Centro de Micro y Nano Electrónica del Bicentenario (INTI-CMNB)

EDU CIAA FSL

Revisión del Esquemático y del PCB

EDU-CIAA-FSL V0.0 09/10/15

Figura 1: Cálculo de la guía de onda coplanar utilizada para el ruteo de USB

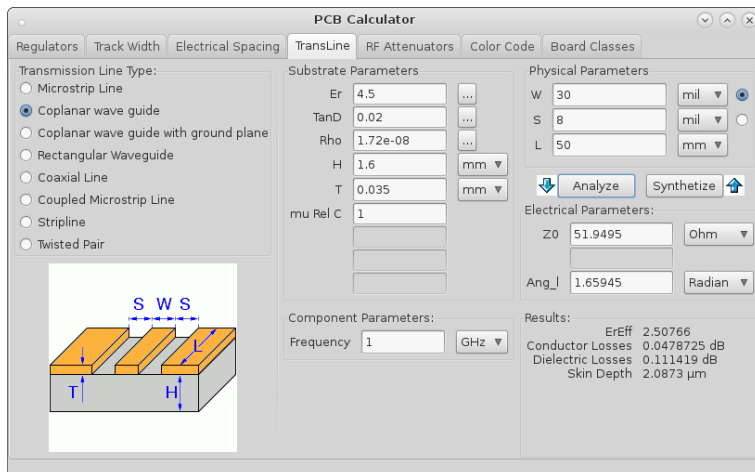
- 3.0.1. **Leve:** En el archivo Consideraciones Ruteo USB y Ethernet.txt no queda claro cómo se realizó el cálculo para USB, si se utilizó la calculadora de Kicad o el software Saturn PCB Design Toolkit. Por el ruteo realizado deberían presentar el cálculo de una línea de transmisión del tipo “Coplanar Waveguide” y en el documento se indica que se usó una “Coupled Microstrip Line”. En este caso no puede considerarse un Microstrip diferencial porque las líneas diferenciales no tienen un apantallamiento de ground en el layer opuesto. Sí se puede calcular como una guía de onda coplanar debido al plano de masa adyacente a las líneas. Se recomienda poner en el archivo el resultado exacto obtenido con Kicad para una línea de transmisión de tipo coplanar. Utilizar 8 mils de distancia entre las líneas diferenciales y entre las líneas y el plano de masa. Explicar en el archivo la selección de este método de cálculo.

Figura 2: Cálculo de la guía de onda coplanar utilizada para el ruteo de RMII

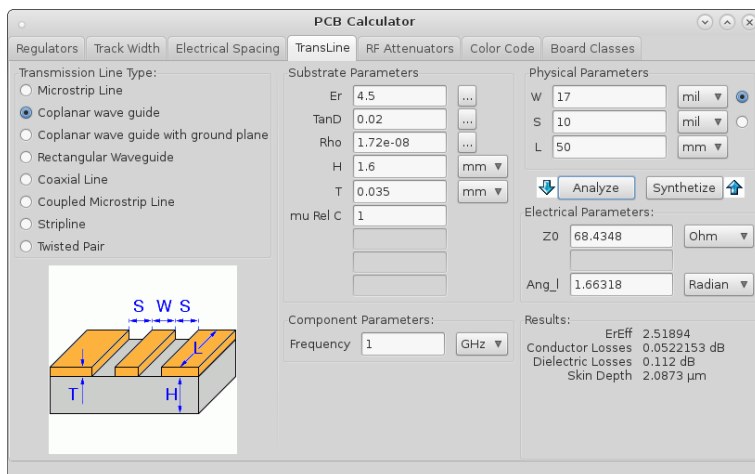
- 3.0.2. **Leve:** Agregar en el archivo Consideraciones Ruteo USB y Ethernet.txt que el dato de los 68 Ω para RMII, puede consultarse en la especificación IEEE 802.3 Section 2, o poner la fuente que se utilizó. El cálculo de la guía de onda coplanar con los datos presentados en

el documento ($W = 17$ mils y $S = 8$ mils) no nos da 68Ω , pero al cambiar S por 10 mils sí se obtienen 68.4Ω . Cambiar la distancia S en el documento con la que verdaderamente se usó en el PCB.
